Vysvětlení zadávací dokumentace č. 12

Název zadavatele:	Střední škola – Podorlické vzdělávací centrum, Dobruška
Sídlo zadavatele:	Pulická 695, 518 01 Dobruška
Název veřejné zakázky:	Výstavba objektu pro teoretickou a praktickou výuku odborného výcviku - Dobruška
Druh zadávacího řízení:	Otevřené řízení

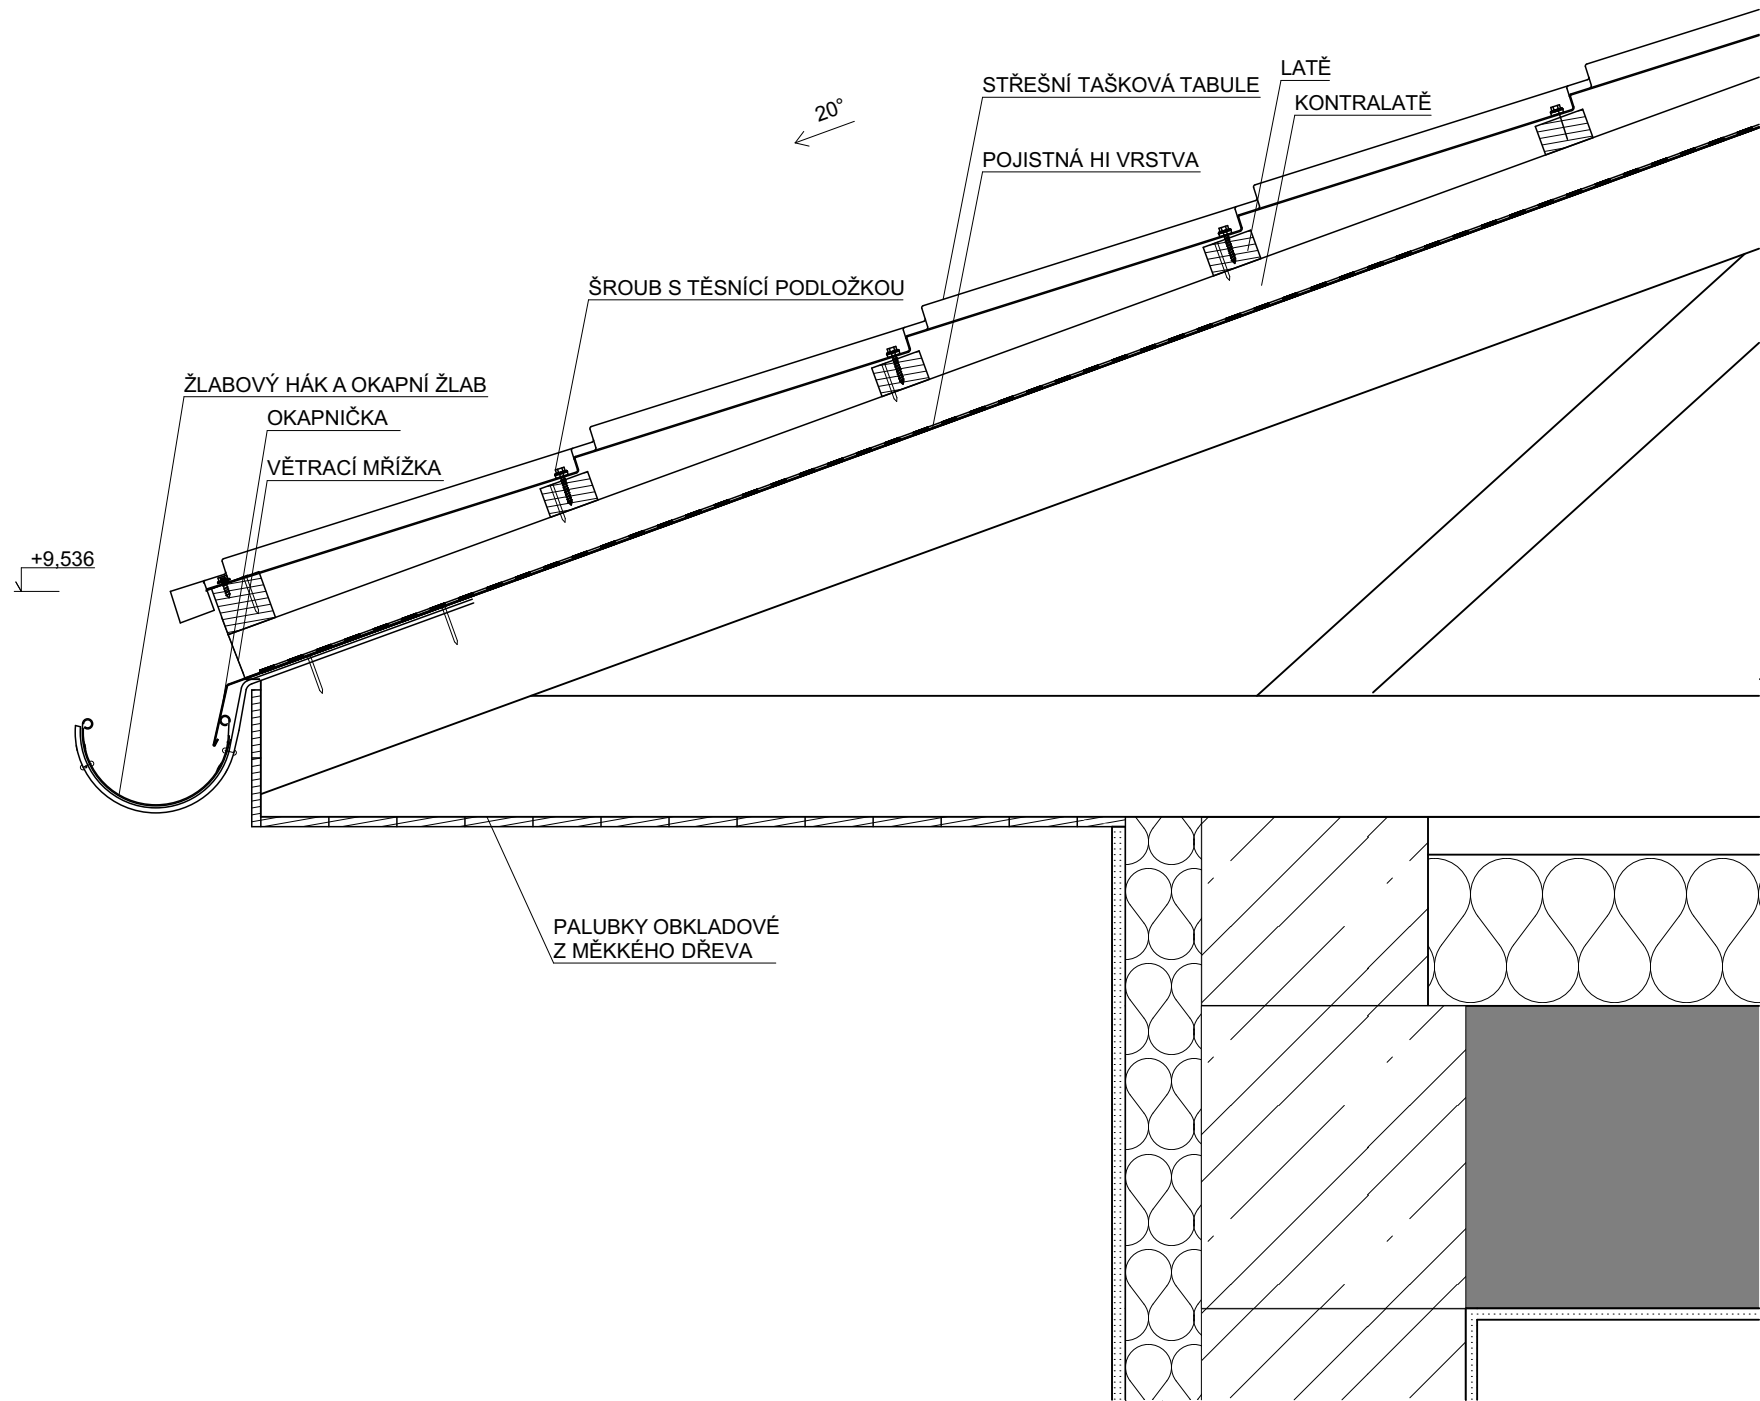
Ve vysvětlení zadávací dokumentace č. 5 se píše o "ilustrativních detailech" krytiny a střešního pláště (odpověď na otázku č. 2). Domníváme se však, že žádné detaily (a to ani ilustrativní) v dokumentaci stále nejsou obsaženy. Žádáme o doplnění.

Projektant požadované doplnění odevzdal a není v jeho kompetenci kontrolovat a doplňovat zveřejněnou dokumentaci pro provádění stavby.

UVEDENÝ DETAIL JE POUZE ILUSTATIVNÍ, BUDE UPRAVEN DODAVATELEM STAVBY PO URČENÍ KONKRETNÍHO DODAVATELE STŘEŠNĚ KRYTINY A STŘEŠNÍ KONSTRUKCE (PRO KONKRETNÍ TYPY VYBRANÝCH PRVKŮ A VÝROBKŮ)

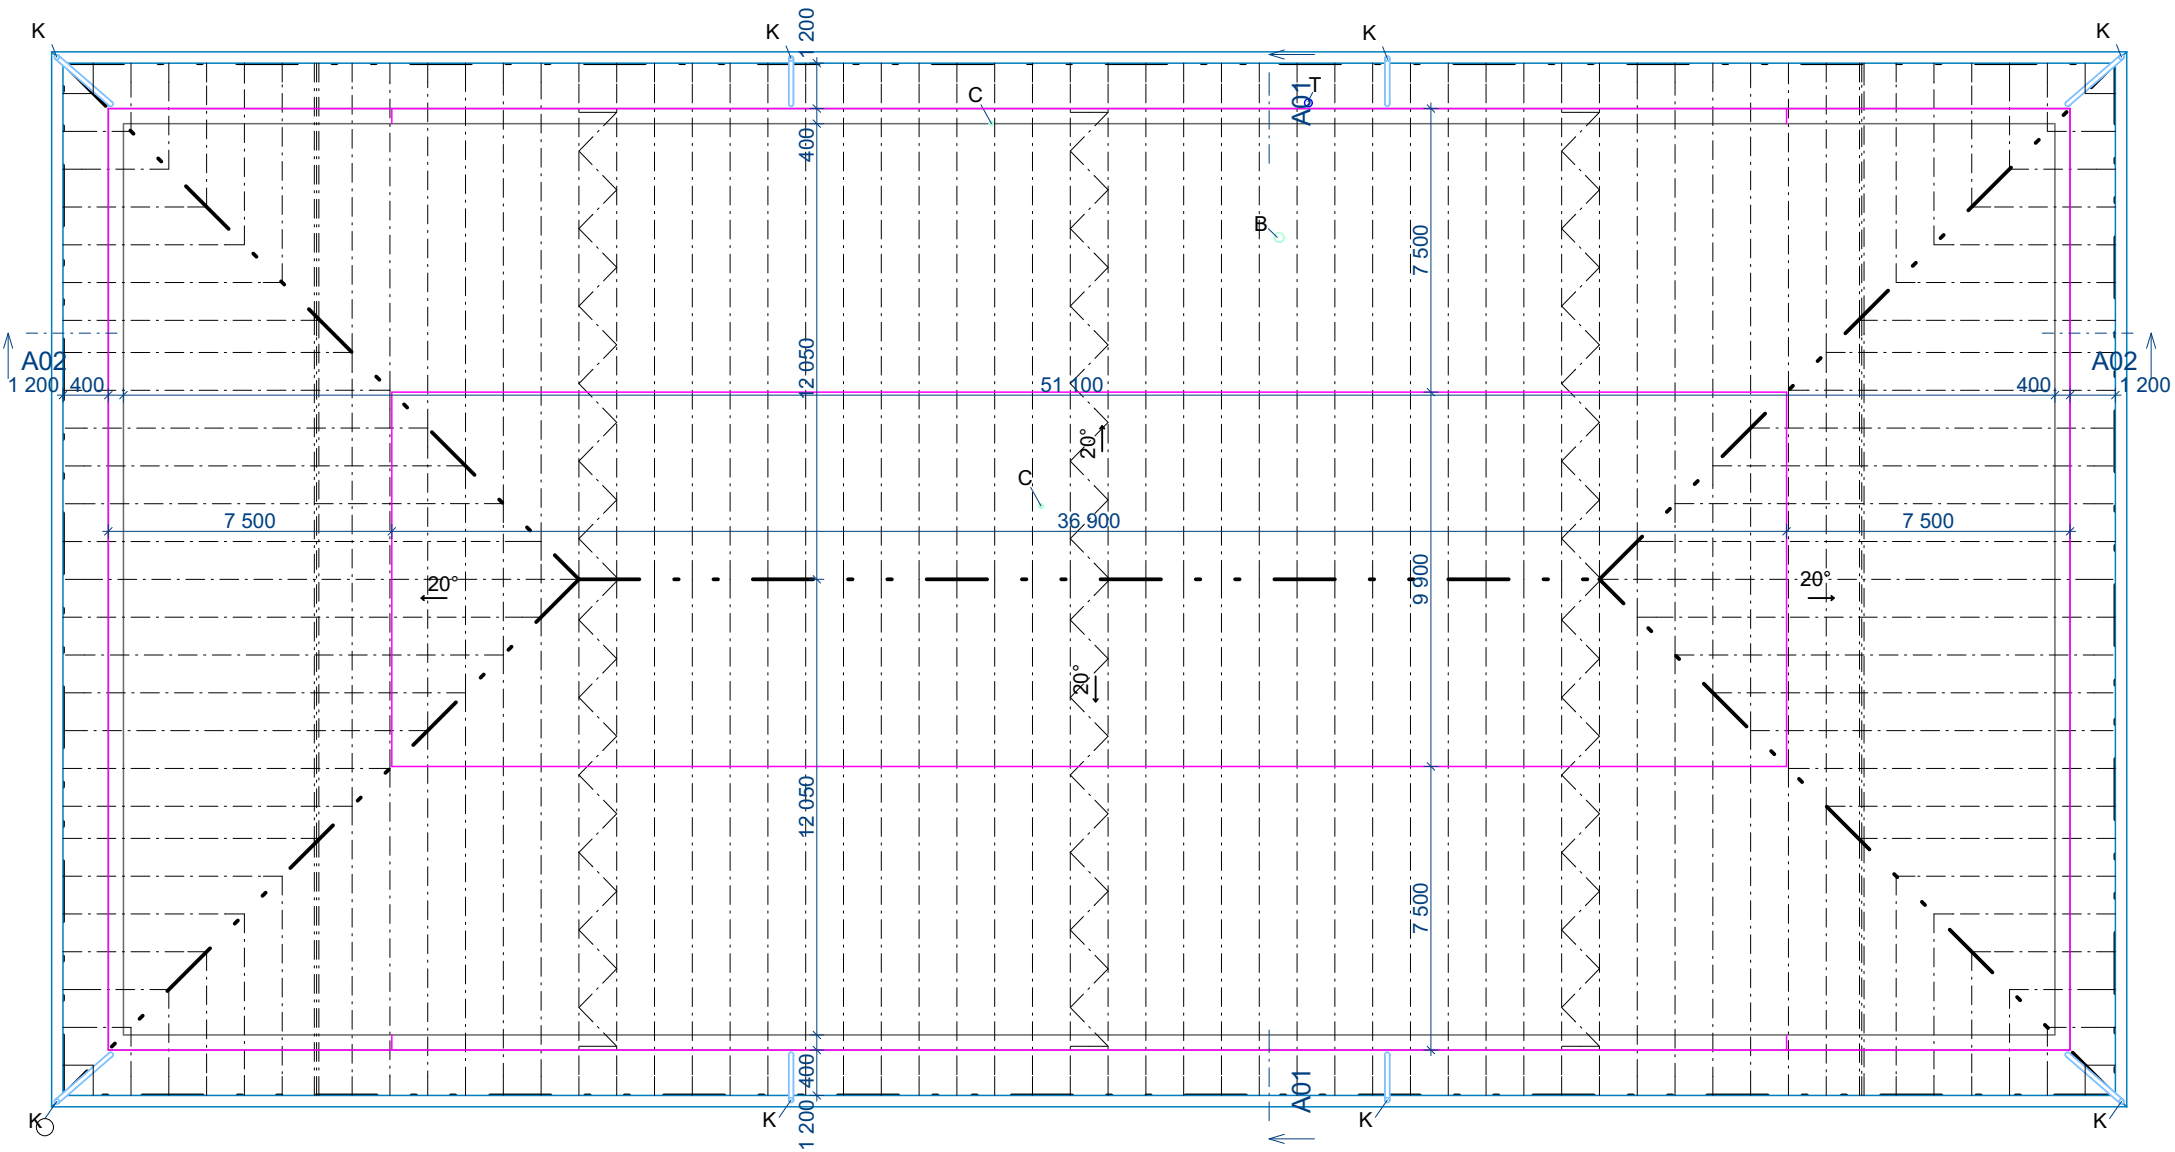
Ve vysvětlení zadávací dokumentace č. 5 se píše o doplnění projektové dokumentace o protisněhová opatření (odpověď na otázku č. 1). Domníváme se však, že protisněhová opatření v dokumentaci stále nejsou obsažena. Žádáme o doplnění.

Projektant požadované doplnění odevzdal a není v jeho kompetenci kontrolovat a doplňovat zveřejněnou dokumentaci pro provádění stavby.
